**Forum mondial de l'harmonisation  
des Règlements concernant les véhicules****161<sup>e</sup> session**

**Accord de 1958 – Examen de projets d'amendements  
à des Règlements existants, proposés par le GRSP****Proposition de complément 2 au Règlement n° 129  
sur les dispositifs améliorés de retenue pour enfants****Communication du Groupe de travail de la sécurité passive\***

Le texte ci-après a été adopté par le Groupe de travail de la sécurité passive (GRSP) à sa cinquante-troisième session (ECE/TRANS/WP.29/GRSP/53, par. 44). Il est fondé sur le document ECE/TRANS/WP.29/GRSP/2013/12 tel qu'amendé par l'annexe VII du rapport. Il est soumis au Forum mondial de l'harmonisation des Règlements concernant les véhicules (WP.29) et au Comité d'administration (AC.1) pour examen.

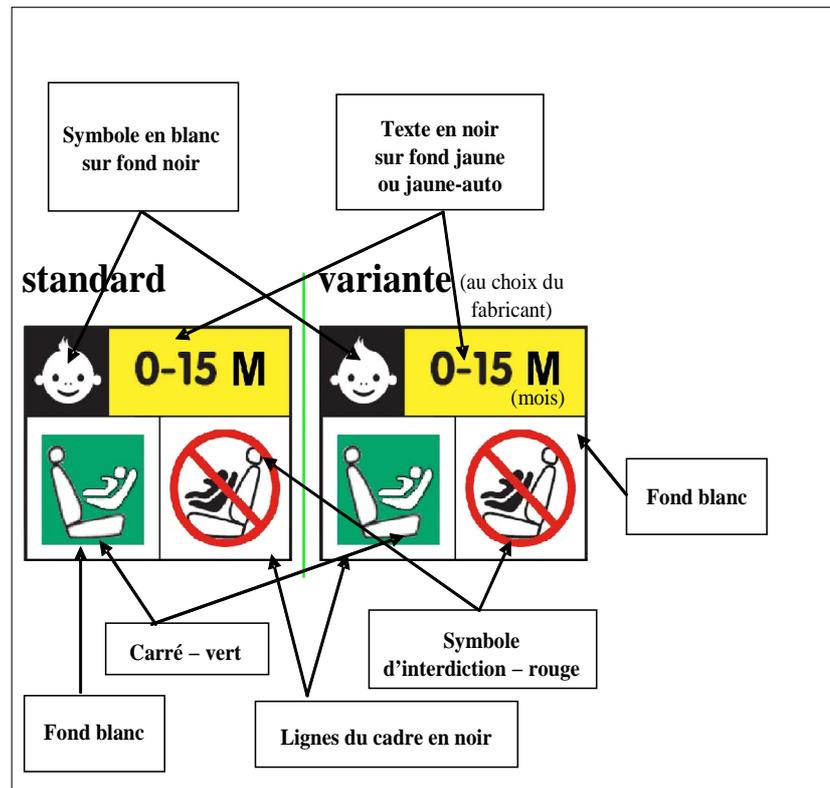
Paragraphe 4.5, figure, modifier comme suit:

«4.5 Sur les dispositifs...

Dimensions minimales de l'étiquette: 40 x 40 mm

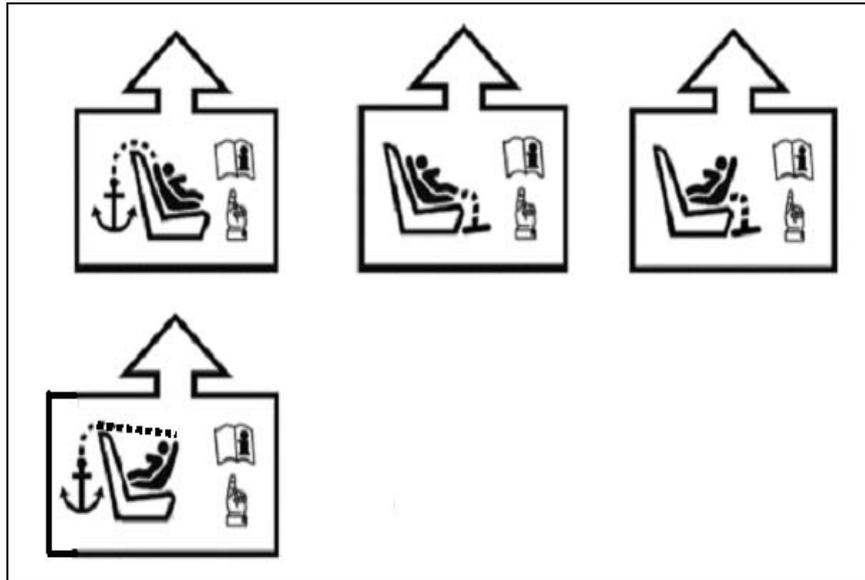
Paragraphe 4.8, modifier comme suit:

«4.8 Marques additionnelles

Figure 3

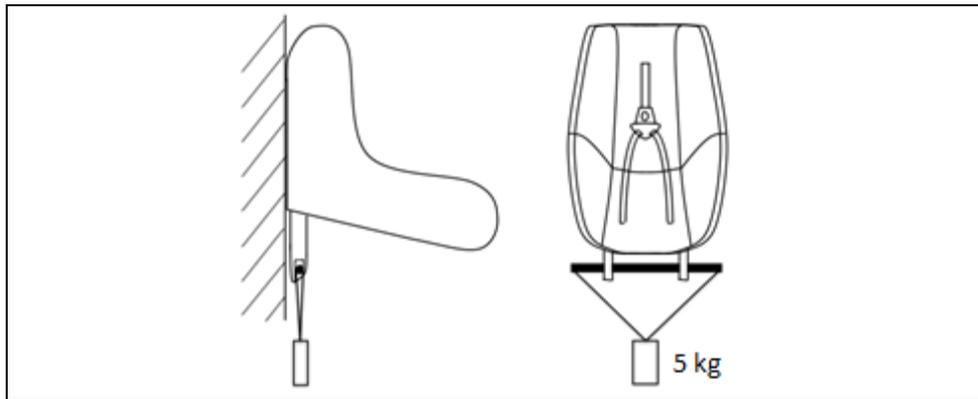
Ajouter de nouveaux paragraphes, ainsi conçus:

«7.2.8 S'il comporte un bouton d'ouverture, le siège complet, ou le composant équipé d'attaches ISOFIX (embase ISOFIX, par exemple), est fixé rigidement sur un banc d'essai de telle manière que les attaches ISOFIX soient alignées verticalement comme le montre la figure 3. Un barreau de 6 mm de diamètre et de 350 mm de longueur doit être fixé aux attaches ISOFIX. Une masse de 5 kg doit être attachée aux extrémités du barreau.

### Exemples de marques d'homologation

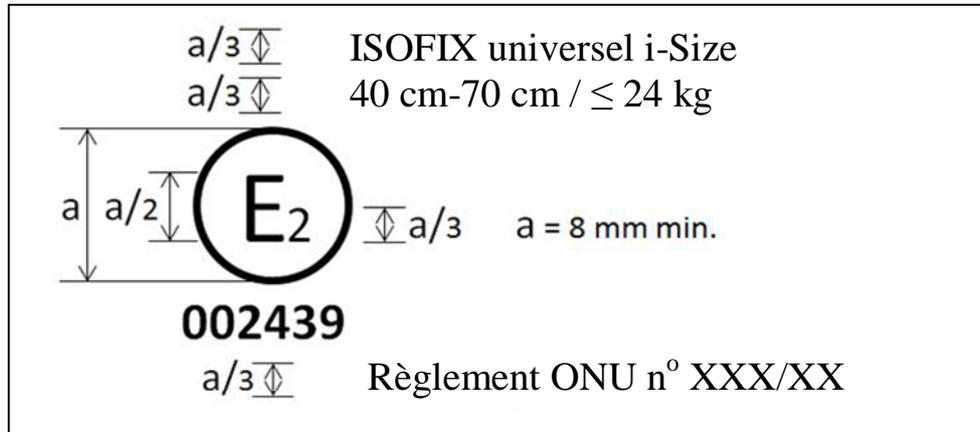
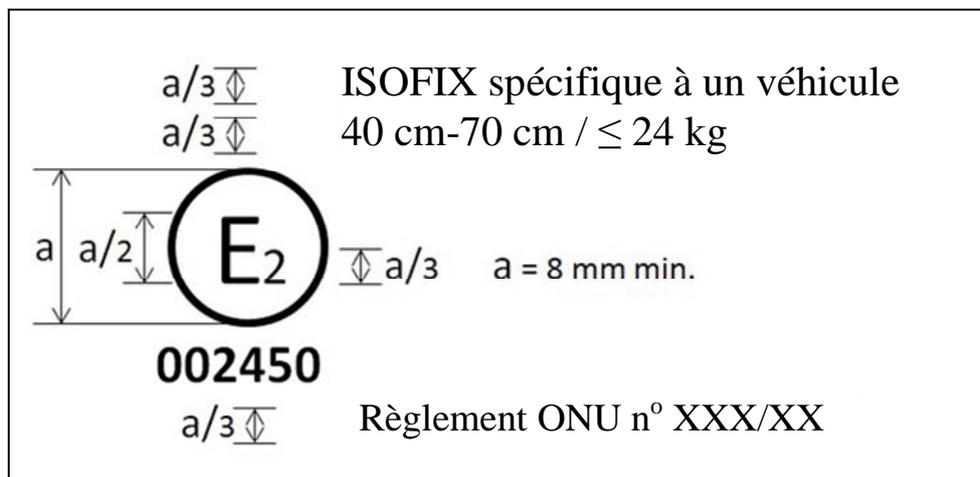
Annexe 2, modifier comme suit:

Le dispositif de retenue pour enfants portant la marque d'homologation ci-dessus est un dispositif qui peut être monté à toute place assise d'un véhicule pouvant recevoir un dispositif de retenue de type i-Size et qui peut être utilisé pour la gamme de tailles 40-70 cm avec une masse maximum de 24 kg; il est homologué en France (E2) sous le numéro 002439. Le numéro d'homologation indique que l'homologation a été accordée conformément aux prescriptions du Règlement relatif à l'homologation des dispositifs renforcés de retenue pour enfants utilisés à bord des véhicules automobiles, tel qu'amendé par la série 00 d'amendements. La marque d'homologation doit également comporter le numéro du Règlement suivi du numéro de la série d'amendements conformément à laquelle l'homologation a été accordée.

Le dispositif de retenue pour enfants portant la marque d'homologation ci-dessus est un dispositif qui ne peut pas être monté dans n'importe quel véhicule ni être utilisé pour la gamme de tailles 40-70 cm avec une masse maximum de 24 kg; il est homologué en France (E2) sous le numéro 002450. Le numéro d'homologation indique que l'homologation a été accordée conformément aux prescriptions du Règlement relatif à l'homologation des

**Dimensions du siège, de son assise et de son dossier**

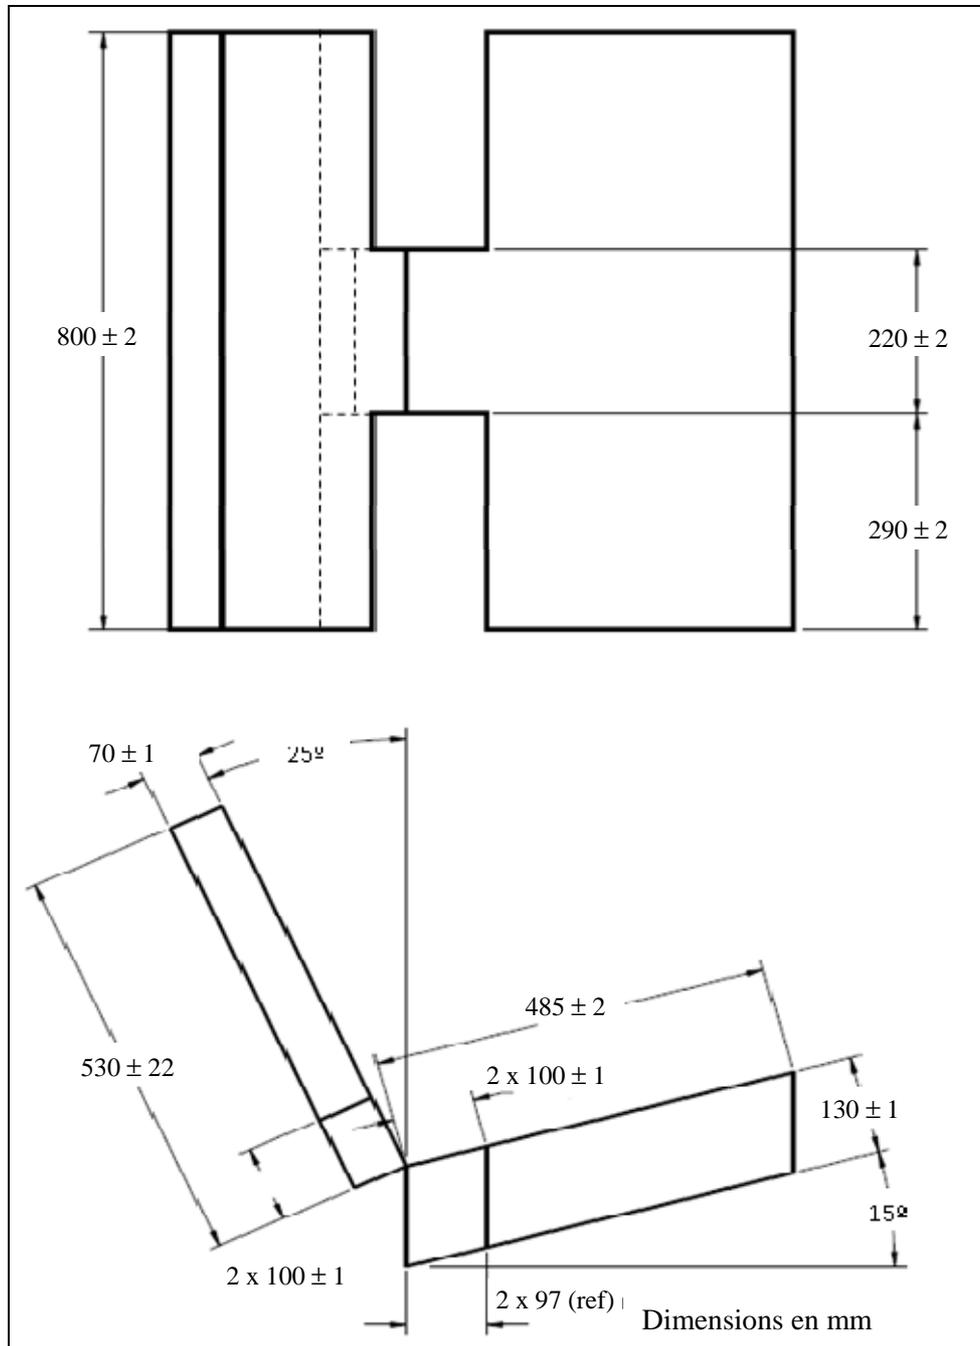
Annexe 6 – Appendice 1,

Figures 1 et 2, modifier comme suit:

«Figure 3  
**Dimensions de la housse (en mm)**

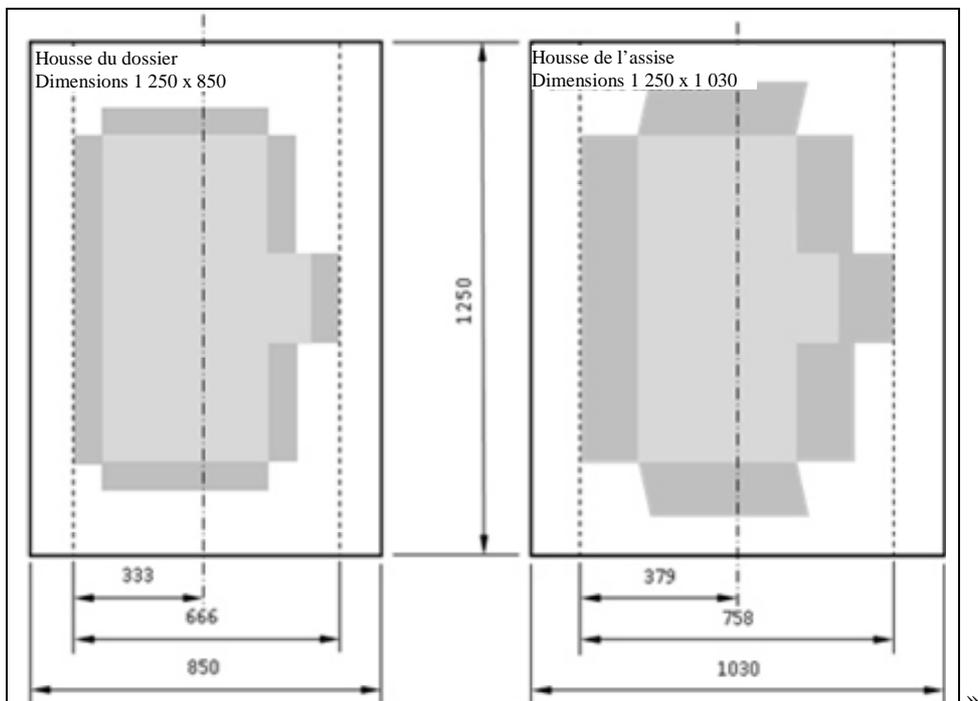
L'ancienne figure 4 devient la figure 3 et est modifiée comme suit:

Vue en coupe du volume imparté aux dimensions de la jambe de force

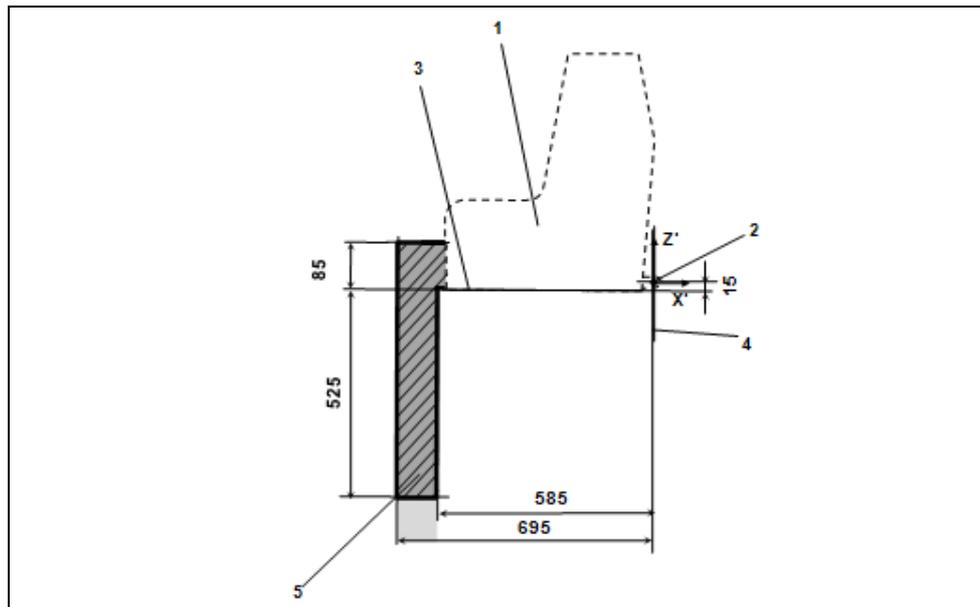
Annexe 19, modifier comme suit:

1. Système d'installation de retenue pour enfants (SIRE).
2. Barre d'ancrage inférieure ISOFIX.
3. Plan formé par la surface inférieure du SIRE, parallèle au plan X'-Y' du système de coordonnées et situé à 15 mm au-dessous de lui.
4. Plan Z'-Y' du système de coordonnées.
5. Partie supérieure du volume imparté aux dimensions de la jambe de force, représentant les limites dimensionnelles selon l'axe des X' et des Y', la limite de hauteur supérieure selon l'axe des Z', ainsi que la limite de hauteur inférieure selon l'axe des Z' correspondant aux éléments rigides de la jambe de force qui ne peuvent être réglés dans l'axe des Z'.

Figure 3  
**Vue latérale du volume imparté au socle de la jambe de force**

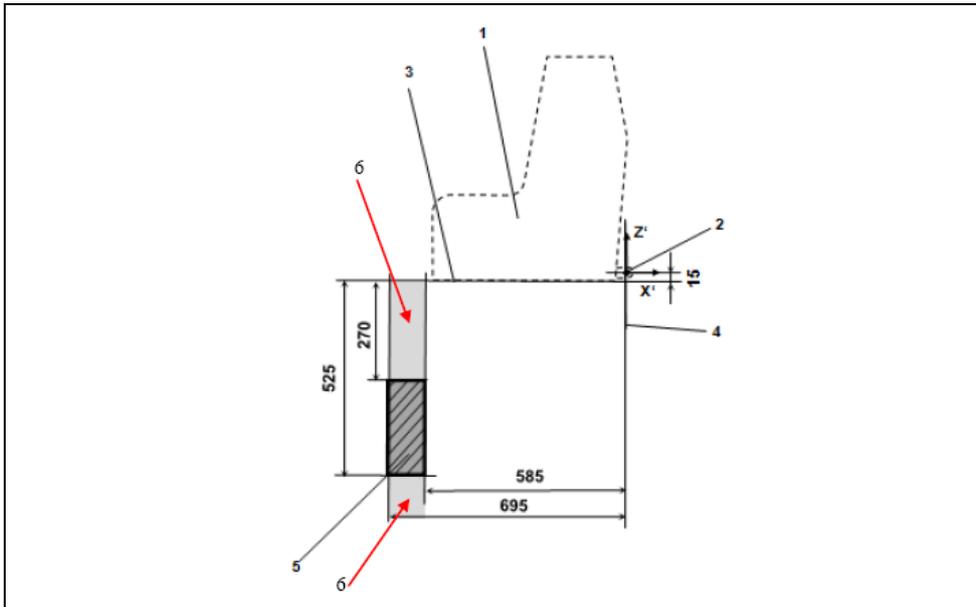
La jambe de force doit pouvoir être réglée au-delà des limites de hauteur selon l'axe des Z' (comme indiqué sur la figure 3 de l'annexe 19 (voir le point 6 de la légende)), pour autant qu'aucune partie ne dépasse des plans de délimitation selon l'axe des X' et des Y'.

1. Système d'installation de retenue pour enfants (SIRE).
2. Barre d'ancrage inférieure ISOFIX.
3. Plan formé par la surface inférieure du gabarit, parallèle au plan X'-Y' du système de coordonnées et situé à 15 mm au-dessous de lui.
4. Plan Z'-Y' du système de coordonnées.
5. Volume imparté au socle de la jambe de force, représentant la plage de réglage du socle de la jambe de force selon l'axe des Z', ainsi que les limites dimensionnelles selon l'axe des X' et des Y'.
6. Les volumes additionnels représentent la gamme de réglage supplémentaire admissible, selon l'axe des Z', correspondant au socle de la jambe de force.

### Dispositif d'application de la force I

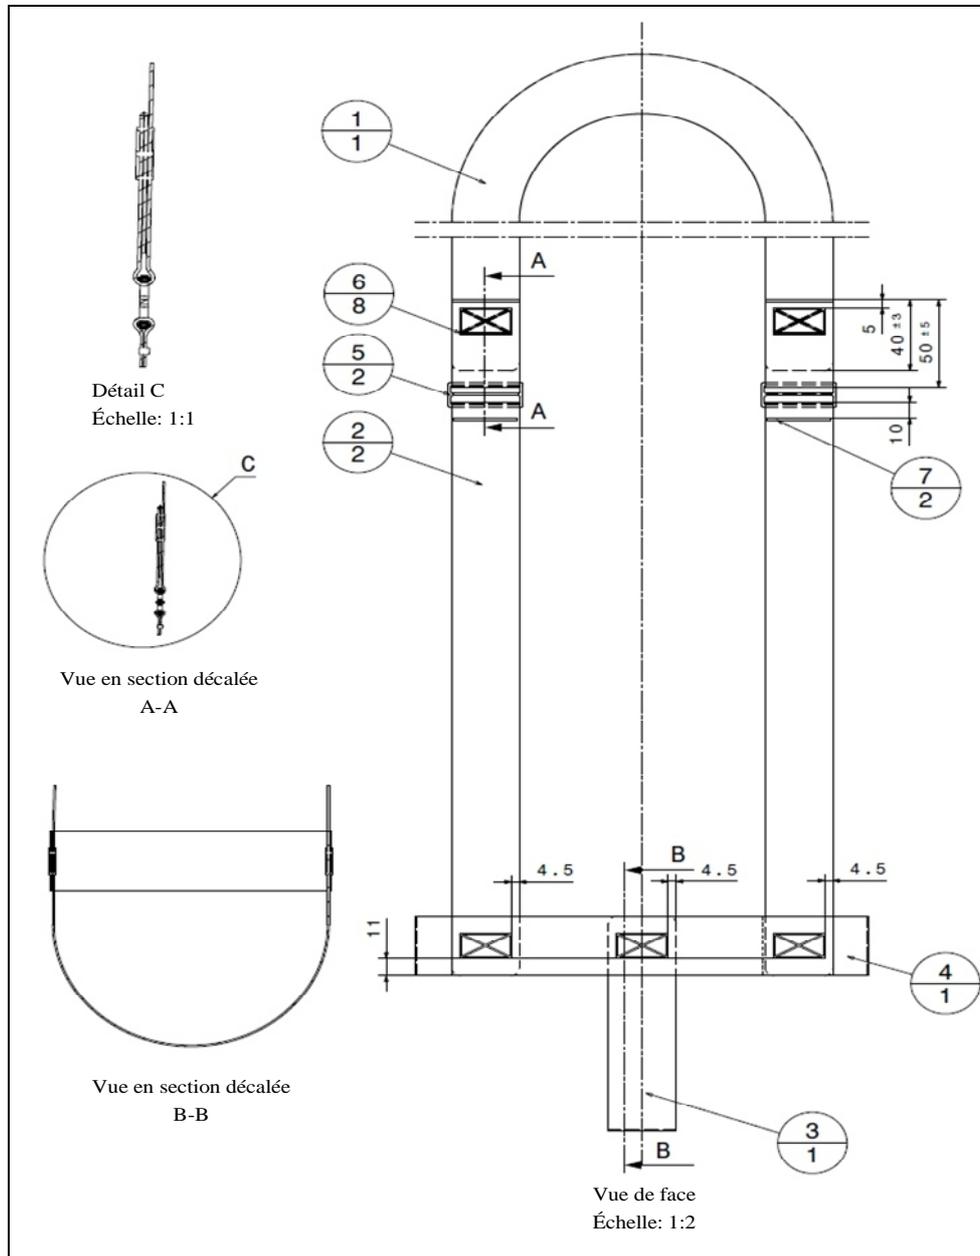
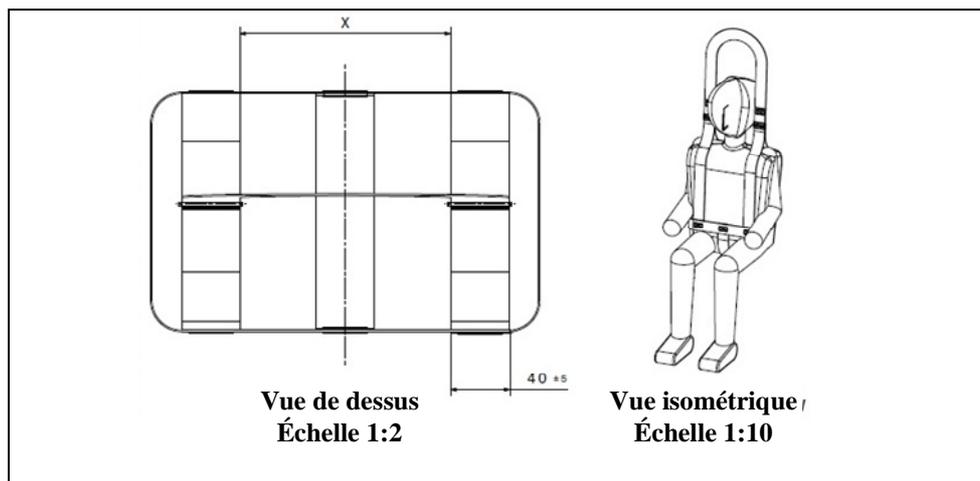
Ajouter une nouvelle annexe, ainsi conçue:
